Meie 02.02.2023 nr 7.1-1/23/506-2

**Metsa tee ning Metsa tee 4 kinnistute ja riigitee
13190 Purtse - Liimala – Kõrkküla ristumiskoha
ehitamise nõuded**

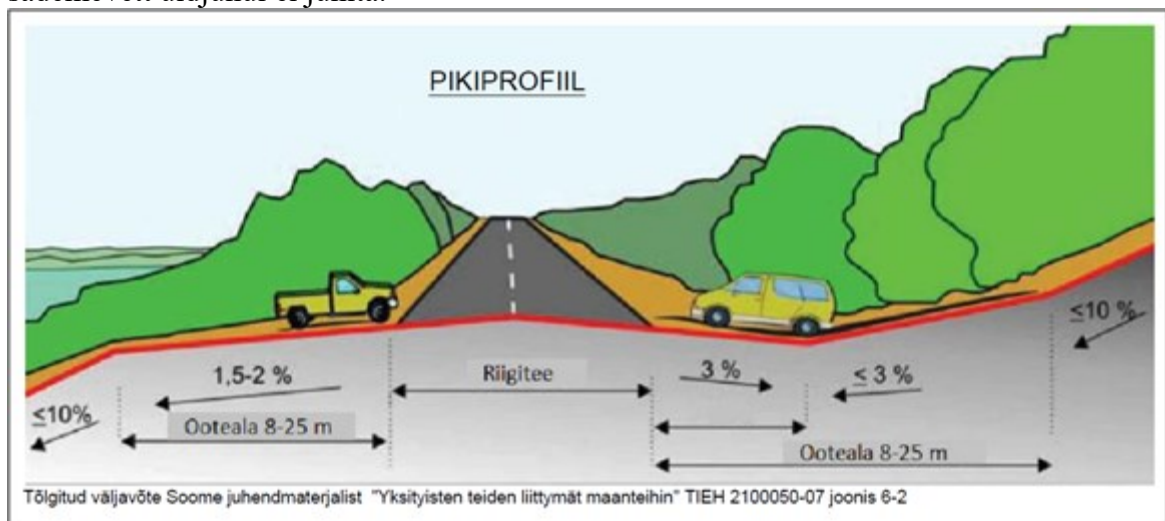
Märgime, et Metsa tee 4 kinnistu ristumiskoha kavandamine riigitee kurvi lähedusse seab kitsenduse Metsa tee 4 kinnistule, kus kinnistule ei tohi nähtavuskolmnurka jäävasse alasse rajada nähtavust piiravaid takistusi (näiteks hoone, piire, haljastus vms). Selle kitsendusega tuleb arvestada Metsa tee 4 kinnistule ehitusõiguse andmisel.

Ristumiskoha kavandamisega Metsa tee 4 kinnistule saame nõustuda vaid tingimusel, kui ristumiskohal tagatakse nõuete kohane nähtavus riigiteele.
